**AVIS RELATIF À LA PROTECTION
CONTRE LES EVENTUELS EFFETS NOCIFS ET NUISANCES
PROVOQUÉS PAR LES RAYONNEMENTS NON IONISANTS
GÉNÉRÉS PAR DES ANTENNES ÉMETTRICES STATIONNAIRES**

Commune : FARCIENNES - Exploitant : CITYMESH

Référence exploitant : HT04067_B

Rapport n° 1919 / 2025

Figure 1 : Vue en plan des lieux de séjour et des points de contrôle

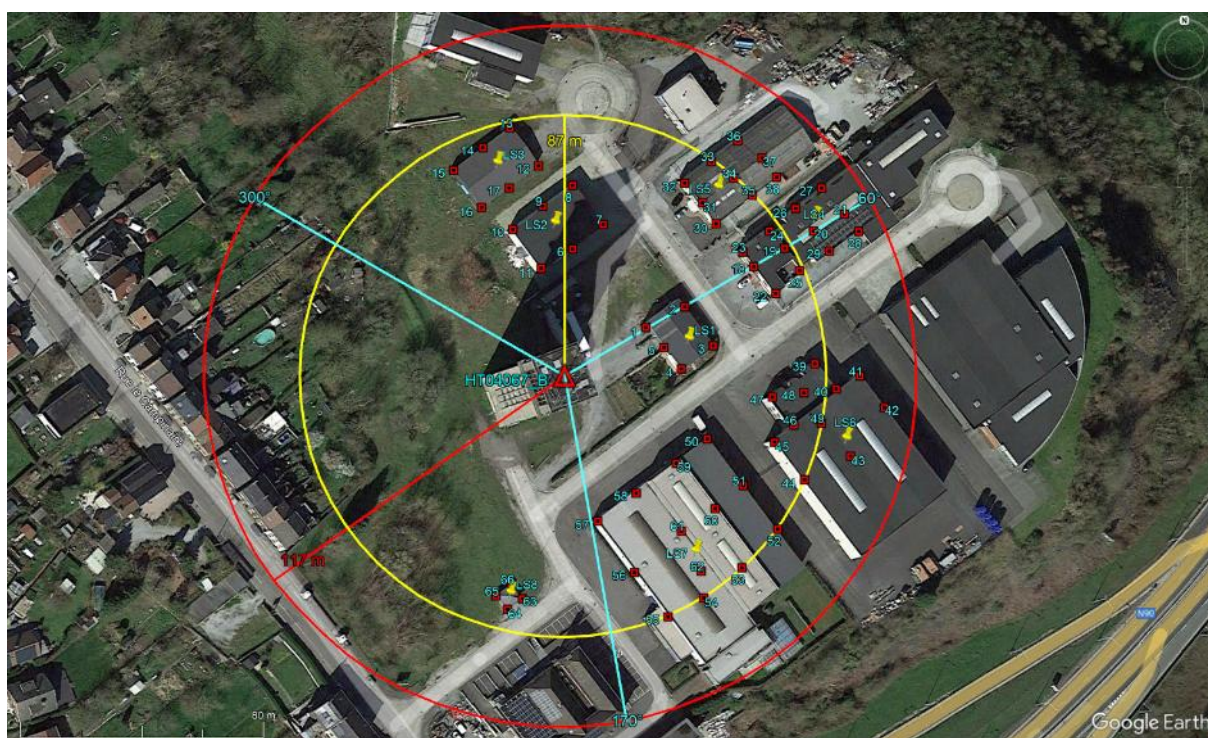
Les fréquences d'émission, la puissance rayonnée par chacune des antennes et leur gain permettent de déterminer le rayon de la zone à analyser. Tout dépassement de la limite par installation est exclu en dehors de cette zone. Le tableau 2 reprend les 35 LS² pour lesquels l'indice d'exposition est le plus élevé. Les différentes colonnes indiquent :

- le numéro du point de contrôle repris sur un des plans de la figure 1;
- le numéro du LS dans lequel se trouve le point de contrôle de la 1^{ère} colonne ;
- l'atténuation d'obstacle prise en compte pour le calcul de l'indice d'exposition dans le LS ;
- le résultat du calcul de l'indice d'exposition.

En ce qui concerne les antennes de l'installation mentionnées dans le tableau 1, la distance maximale à laquelle la limite pourrait être atteinte, à l'extérieur, est égale à 110,8 m. S'il n'y a pas de LS à une distance inférieure, les antennes respectent forcément la limite d'immission.

Dans le cas des LS situés à l'intérieur des bâtiments, une atténuation d'obstacle est prise en compte et il en résulte que la distance maximale à laquelle la limite pourrait être atteinte se réduit à 81,9 m.
